**Conseil économique et social**

**Forum mondial de l'harmonisation
des Règlements concernant les véhicules****Groupe de travail de l'éclairage et de la signalisation lumineuse****Soixante-douzième session**

Accord de 1958 – Règlements**Questions diverses – Autres questions****Proposition de complément à la série 01 d'amendements
au Règlement n° 112 (Projecteurs émettant un faisceau
de croisement asymétrique)****Communication de l'expert de la France***

Figure 1. Répartition de la lumière

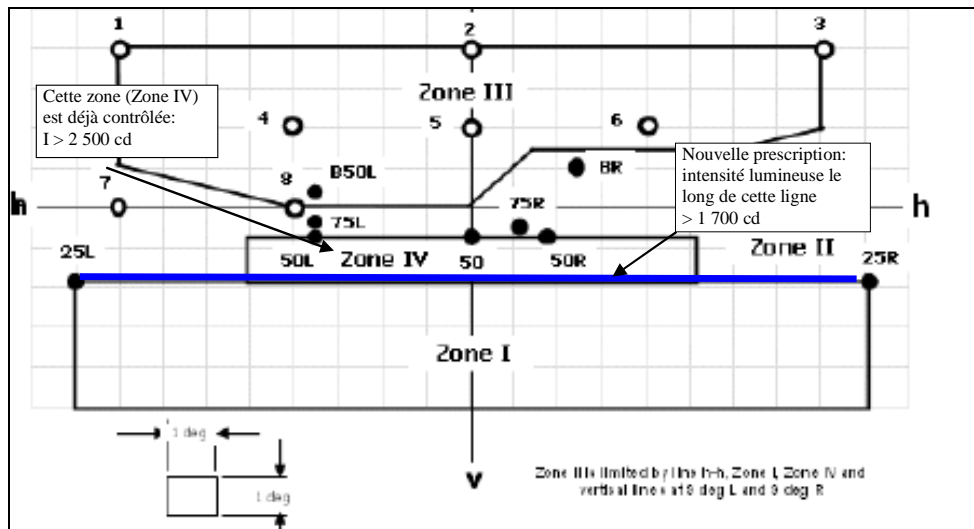
5. Lors de l'examen du document informel GRE-71-09, certains experts ont fait valoir que la réduction du flux lumineux de la source lumineuse à DEL pourrait avoir une incidence sur la répartition de la lumière du faisceau. Ces préoccupations peuvent aussi s'appliquer à d'autres types de source lumineuse. Par conséquent, la proposition a été modifiée afin qu'il soit vérifié que l'intensité lumineuse le long de la ligne 25 L-25 R est supérieure à une valeur minimale.

«6.2.9 Le long de la ligne horizontale entre les points 25 L et 25 R, l'intensité lumineuse ne doit pas être inférieure à 1,700 cd;
